改善箇所説明図

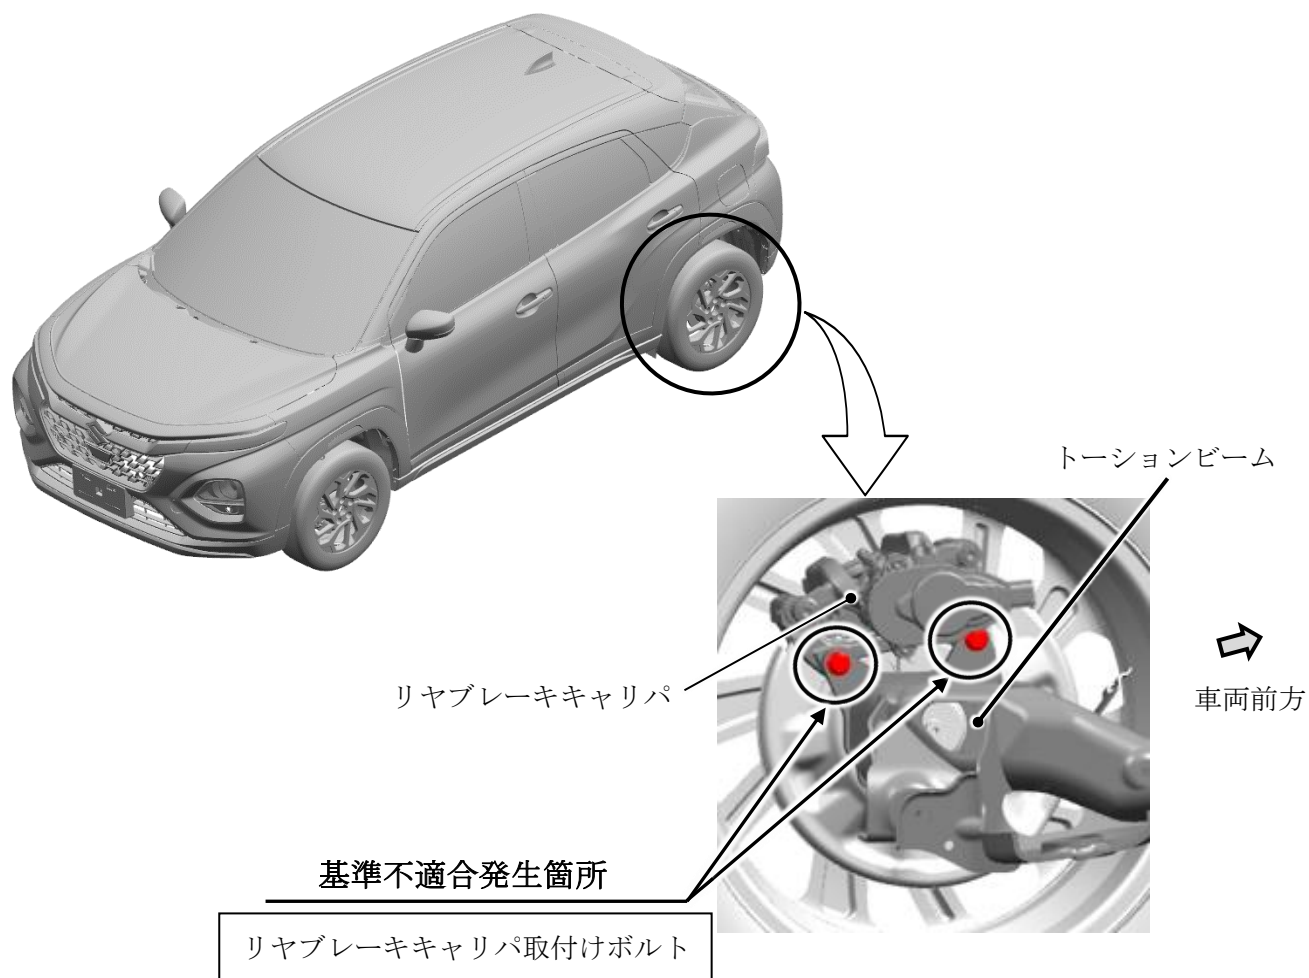
リヤブレーキキャリパにおいて、当該キャリパの取付けボルトの締め付け作業が不適切なため、締め付けトルクが不足しているものがある。そのため、そのままの状態で使用を続けると、当該ボルトが緩み、制動時や段差乗り越え時に異音が発生し、最悪の場合、当該ボルトが脱落して、制動力が低下するおそれがある。

全車両、当該ボルトを点検し、締め付けトルクが不足している場合は、当該ボルトを新品と交換し、規定トルク値で締め付ける。

識別： ID プレートに赤色のシールを貼付する。
